Ihr Zeichen / Ihre Nachricht vom	Ansprechpartner/in	Durchwahl	Bitte bei Antwort angeben	Datum
	Dirk Hausrad dhausrad@tuev-nord.de	Tel.: 0201/825-33 62 iFax: 0201/825-69 72 31	820SST010-Hrd	21.01.2020

Schalltechnische Beurteilung von Konstruktionsänderungen einer 1-flügeligen Stahlblechtür der Firma Theo Schröders Entwicklung & Beratung GmbH - Gutachtliche Stellungnahme

2. Einbau einer Dickfalz mit folgender Falzgeometrie:

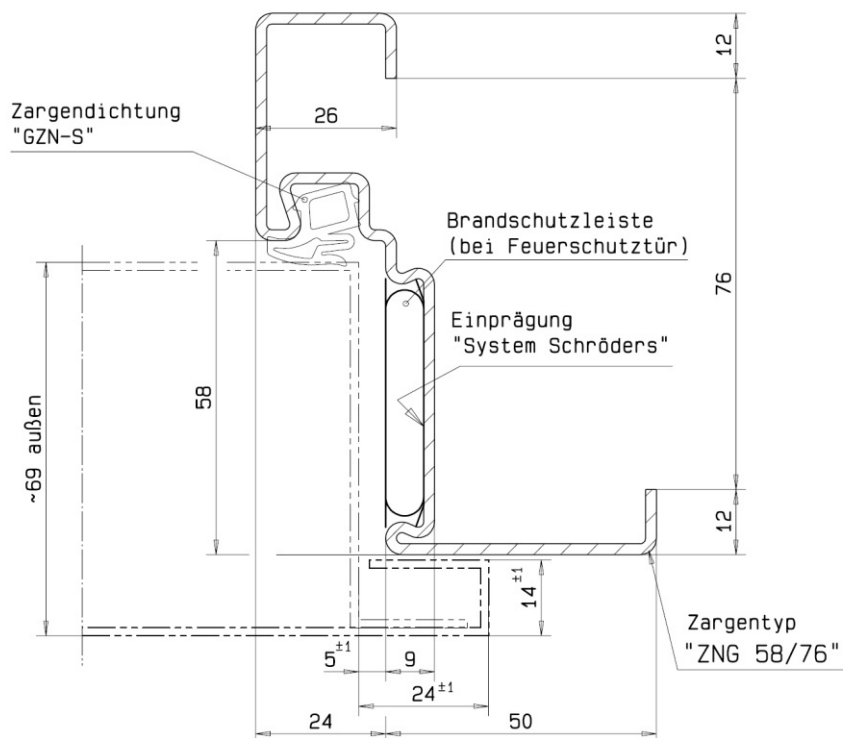
Die Falzgeometrie hat großen Einfluss auf die Fugenschalldämmung. Bei der Dickfalzvariante wird die Falztiefe im Vergleich zu den geprüften Türen um 10 mm verringert. Die Konstruktion des Türblattes wird nicht verändert. Bei sonst gleichwertigen Konstruktionsmerkmalen und vollständig wirksamen Dichtungen wird die Schalldämmung der Dickfalztüren unter Berücksichtigung eines Sicherheitsabschlages in Höhe von 1 dB im Vergleich zu den in [1] gemessenen Werten beziffert.
